富士・東部広域環境事務組合
一般廃棄物処理施設整備事業
環境影響評価書

準備書に対する知事意見への対応及び修正について
(公開部分)

令和8年10月20日 環境影響評価等技術審議会
富士・東部広域環境事務組合

図 1-21-2 パターン 1 の造成区分け (全体を標高 684m に造成) (資料 394 ページ 図 10.2-1)

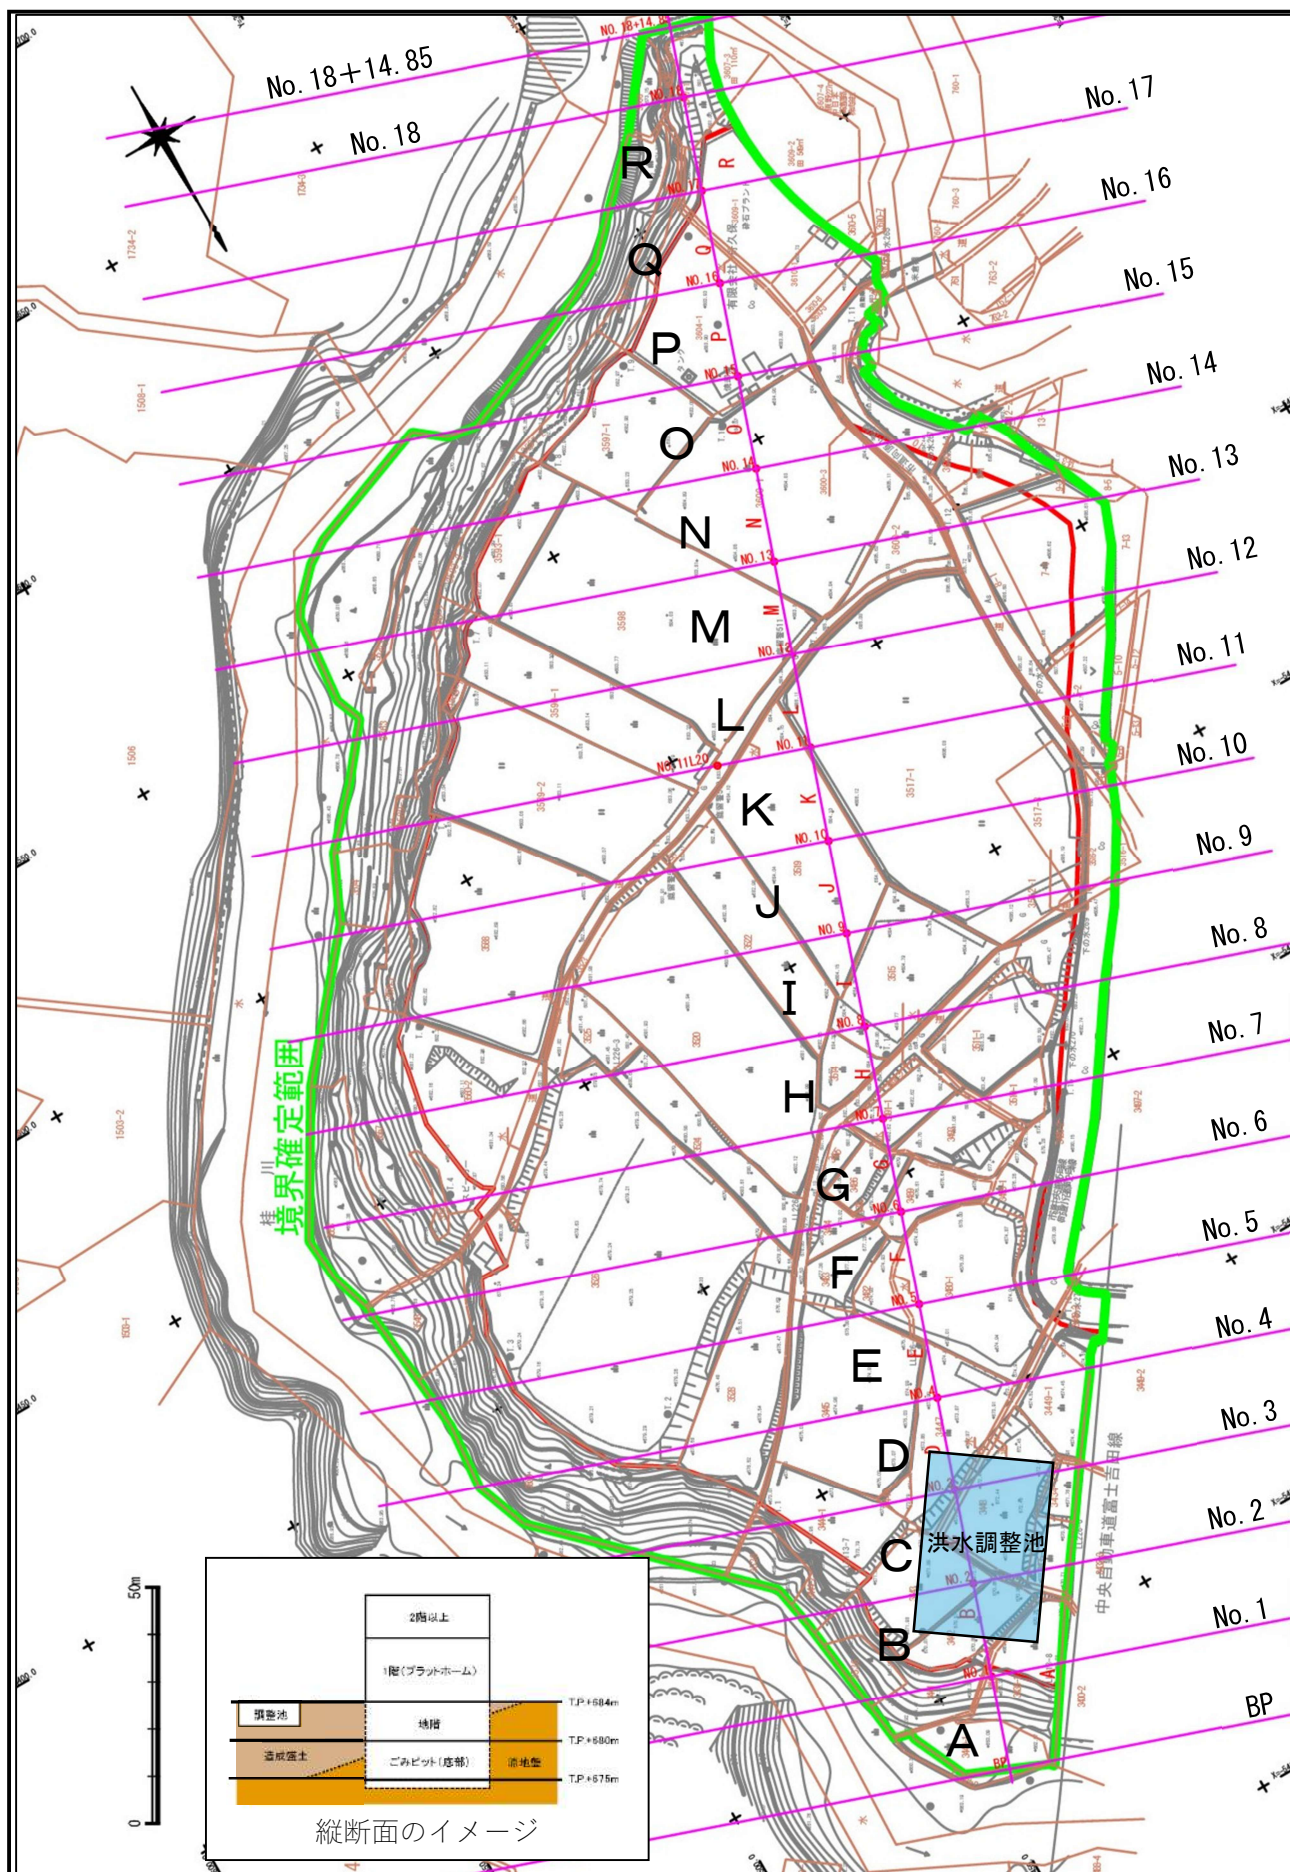
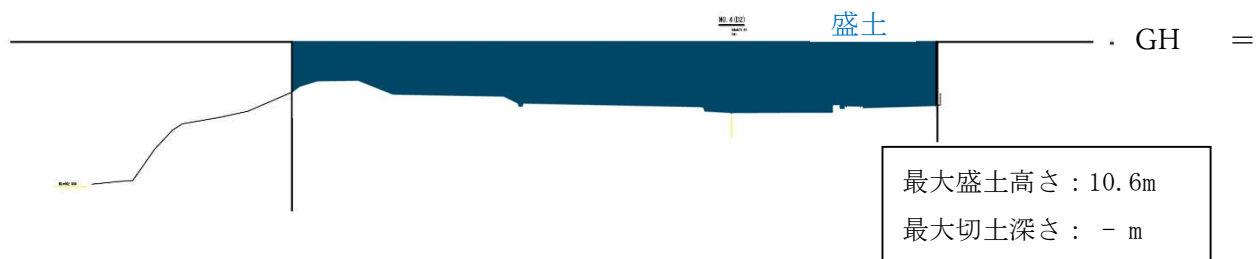
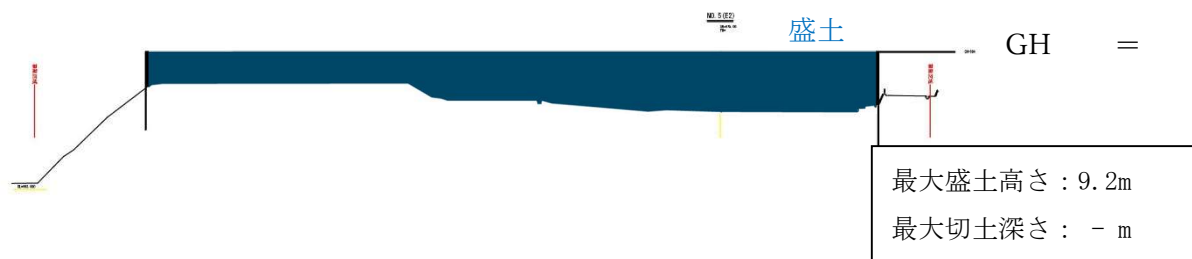
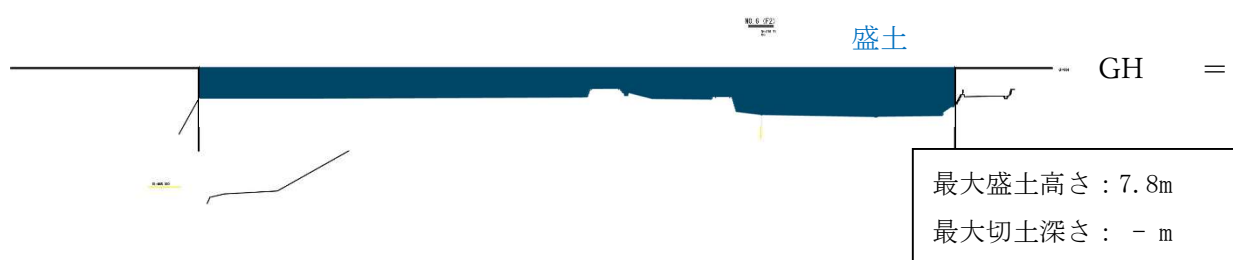
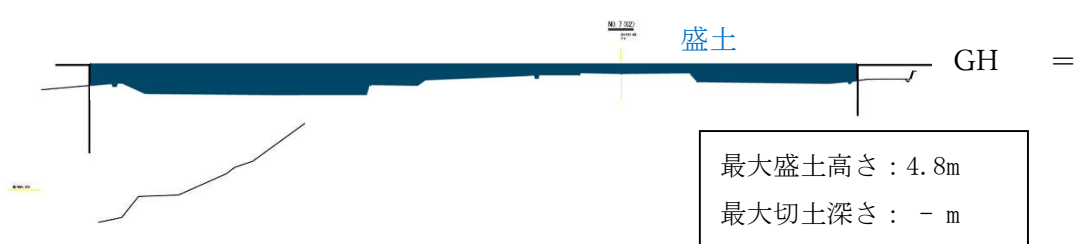
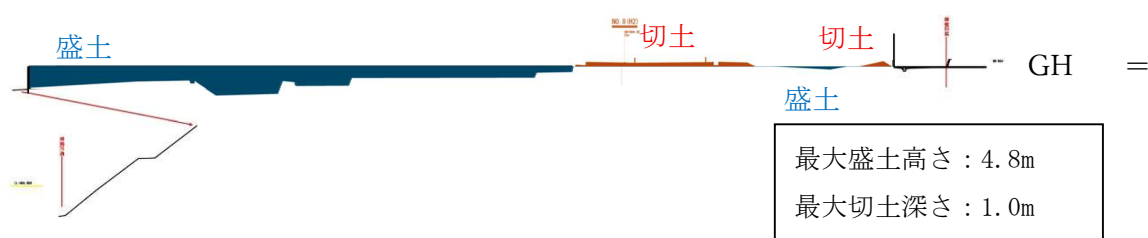
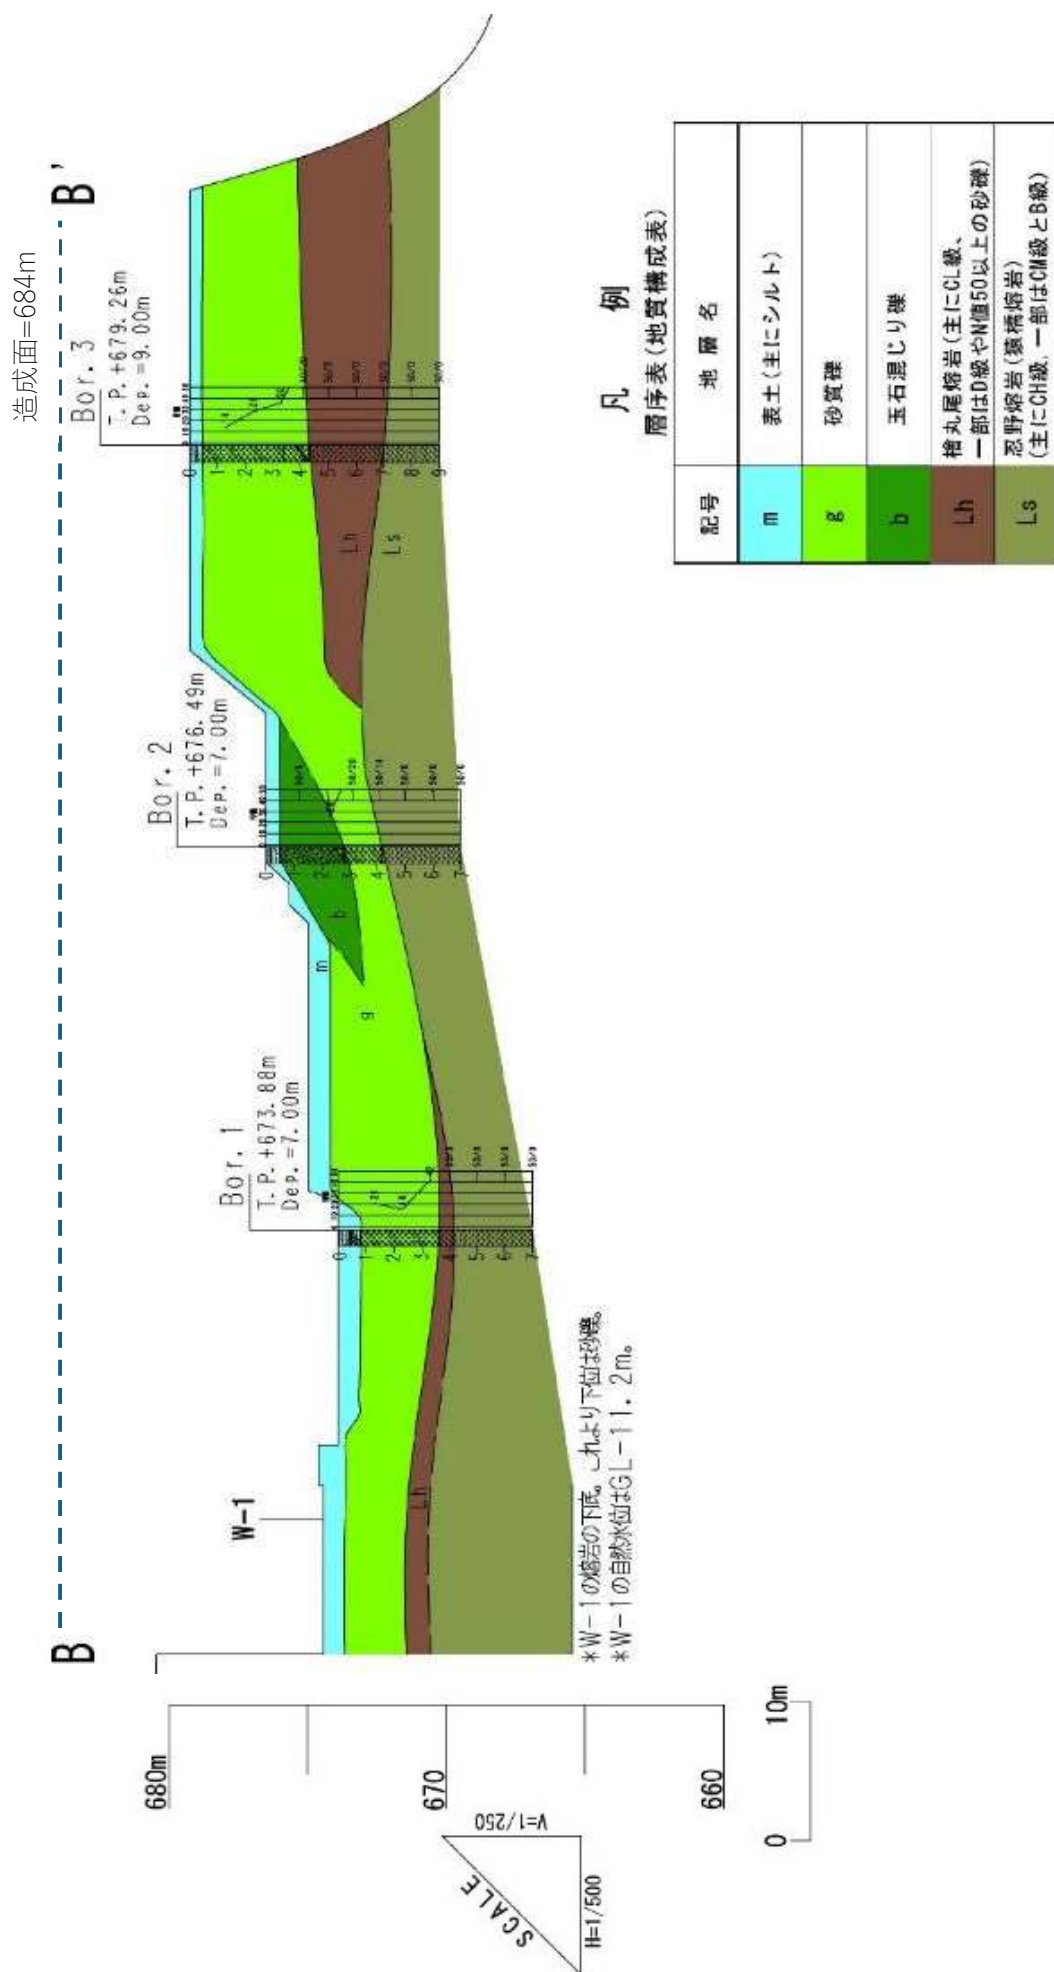
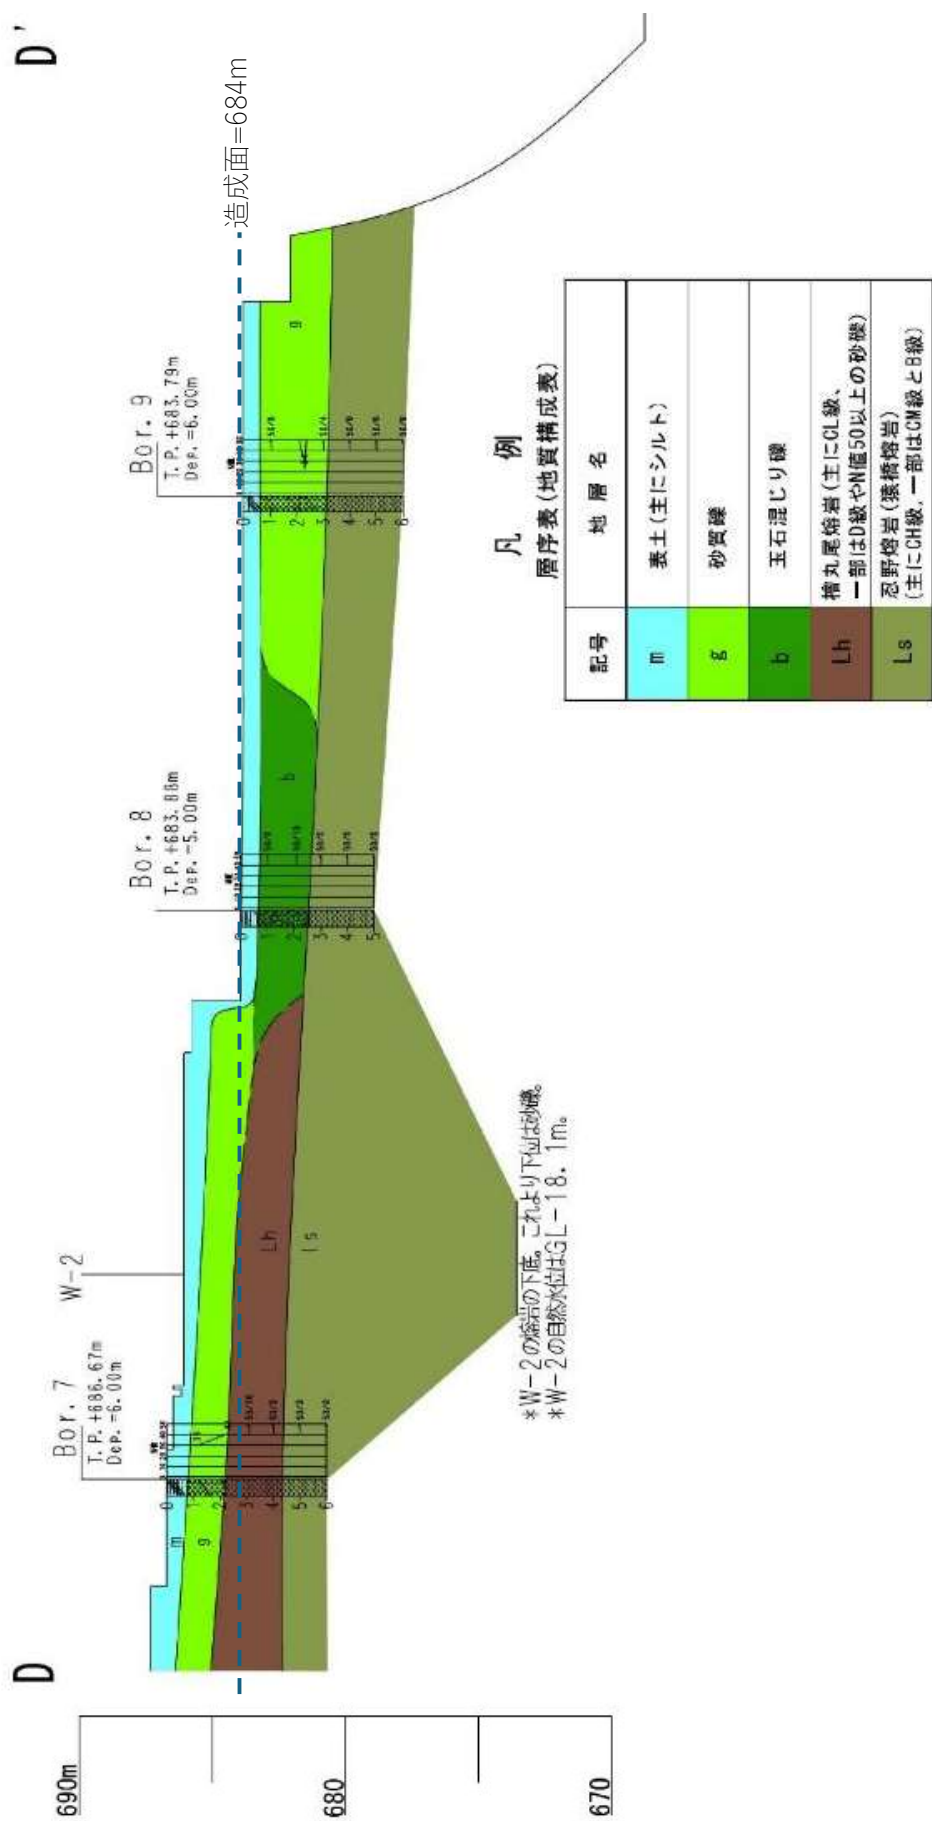
- ① 施設の存在及び稼働に伴う取水、使用及び排水を含めた水収支（用排水）の内容
- ② 造成工事に係る複数案（地質断面、土質、残土量、切土量及び盛土量、最大の盛土高さ）
- ③ 動植物に係る環境保全措置（創出環境の整備前の動植物の保全及び創出環境への導入）

評価書資料編に示したパターン1の造成区分け図及び造成断面図を図1-21-2、図1-21-3に、パターン1の造成土量を表1-21-1～表1-21-2に、パターン1の地質断面図を図1-21-4(1)～(2)に記載例として示します。なお、評価書資料編にはパターン2、パターン3についてもパターン1と同様に記載しています。
